大洗研究所（南地区） 高速実験炉原子炉施設（「常陽」）

耐震重要施設の基礎地盤及び 周辺斜面の安定性評価について

（「常陽」主冷却機建物周辺における
地盤改良の試験施工及び解析用物性値）

令和4年8月22日
国立研究開発法人日本原子力研究開発機構

③試験施工による検証(施工概要)

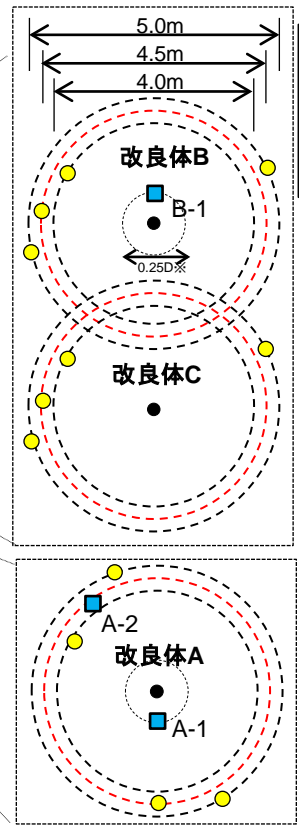
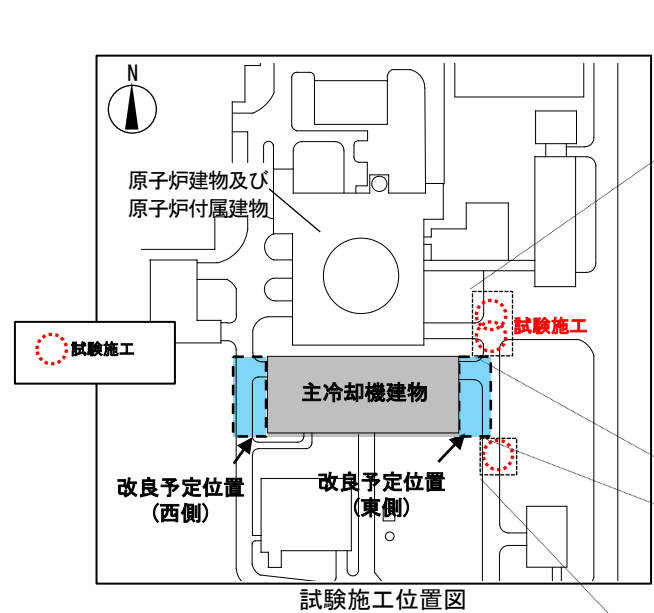
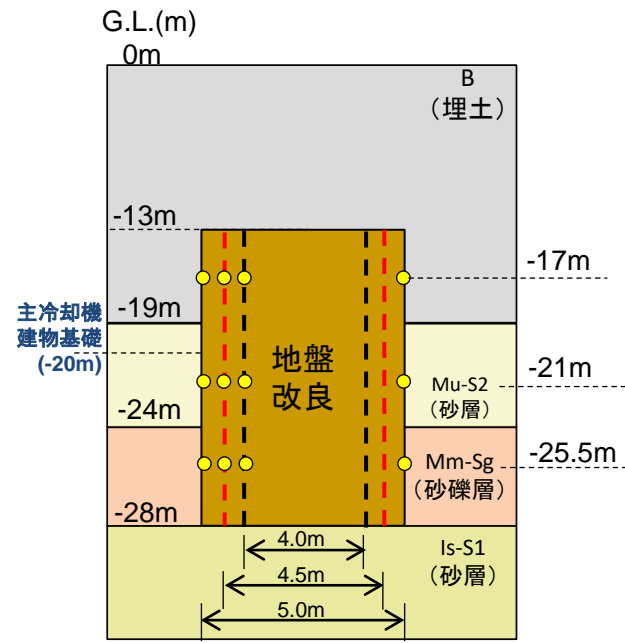
コメントNo. 24（令和4年5月30日 第443回審査会合）

地盤改良について、試験施工を実施し、その施工成立性及び解析用物性値を示すこと。

- ・試験施工は、建物の東西で同じ地層が水平に連続していることから、施工ヤードが確保できる東側で本施工に重複しない位置とした。3箇所のうち2箇所はラップさせる配置として実施した。
- ・改良は、本施工と同じ深度で改良体を造成し、改良体の範囲及び改良径を確認した。

工法	高圧噴射攪拌工法
対象土質	B(埋土)、Mu-S ₂ (砂層)、Mm-Sg(砂礫層)
目標改良径	Φ4.0m~5.0m
改良深度	G.L.-28m ~ -13m

確認項目※1	
・改良範囲の確認(熱電対、ボーリングコア)	
・物性試験(一軸圧縮試験、三軸圧縮試験※2、動的変形試験※2、引張試験※2、PS検層※2)
